Bieterfragen / Informationen der Vergabestelle

VERGABEVERFAHREN

Beschaffung eines Gesamtsystems inkl. Bordrechner, Validatoren, Ticketing, Payment Service Provider für ID based Ticketing (Account based Ticketing) sowie VDV-KA

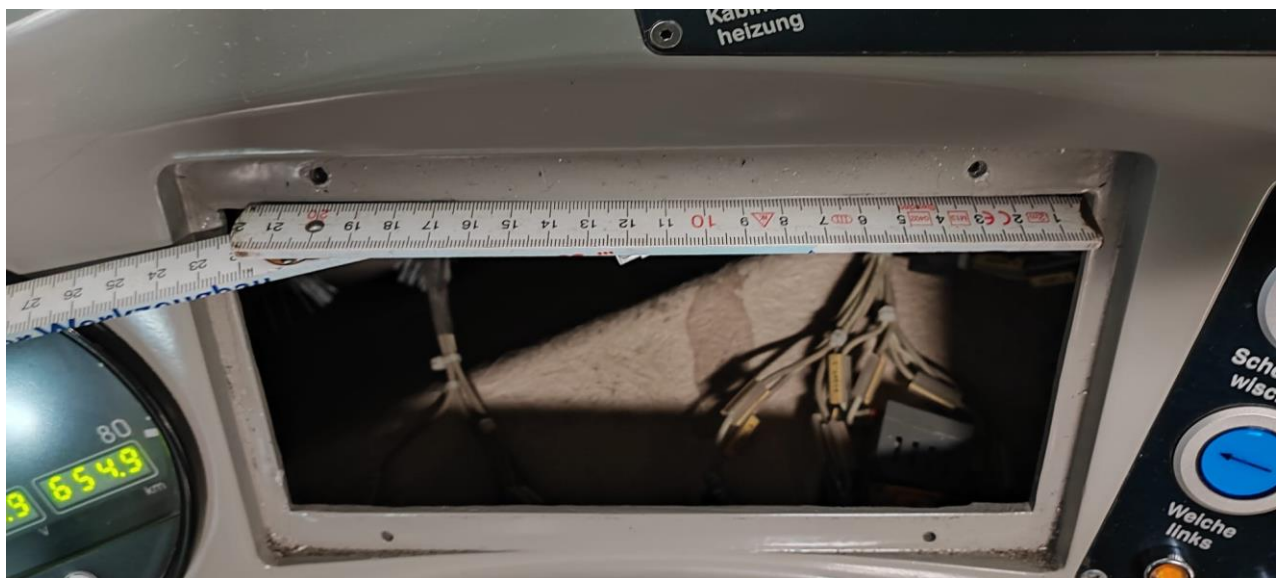
45	19.03.2024	Lastenheft, Anf. 883, Anf. 940, Anf. 941		<p>Das Thema der Einstiegskontrolle wird von der Vergabestelle wie folgt präzisiert.</p> <p>Die Lastenheft-Anforderung 883 wird geändert auf:</p>	21.03.2024

Nr.	Datum	Referenz	Bieterfrage	Antwort / Information der Vergabestelle	Beantwortet am
		Leistungsverzeichnis		<p>"Zur Einstiegskontrolle von Fahrgästen werden im Bereich des vorderen Einstiegs die Fahrscheindrucker verwendet.</p> <p>An den weiteren Türen werden Validatoren für die Einstiegskontrolle verwendet, die an vorhandenen Haltestangen montiert werden sollen."</p> <p>Dementsprechend wurde die Ausrüstung mit Validatoren im beigelegten neuen Leistungsverzeichnis (Version 2.0) in den folgenden Positionen auf die angegebene Stückzahl reduziert:</p> <p>Auftraggeber HVB:</p> <ul style="list-style-type: none"> - IK I - 2.3.1.2 Validatoren für Standardbus 12 m und Minibus - 2 Türen: 160 Stück - IK I - 2.3.2.3 Validatoren für Gelenkbus 18 m - 3 Türen: 14 Stück - IK I - 2.3.2.4 Validatoren für Gelenkbus 18 m - 4 Türen: 6 Stück - IK I - 2.3.2.5 Validatoren Bus dreiachsig 15 m - 2 Türen: 1 Stück - IK I - 2.3.2.6 Validatoren Bus dreiachsig 15 m - 3 Türen: 2 Stück sowie - IK I - 2.3.2.2 Aufrüstung Validatoren für IDBT - 183 Stück <p>Auftraggeber HVG:</p> <ul style="list-style-type: none"> - IK I - 2.3.1.4 Validatoren - Midi- bzw. Standardbus 12 m - 2 Türen - 9 Stück
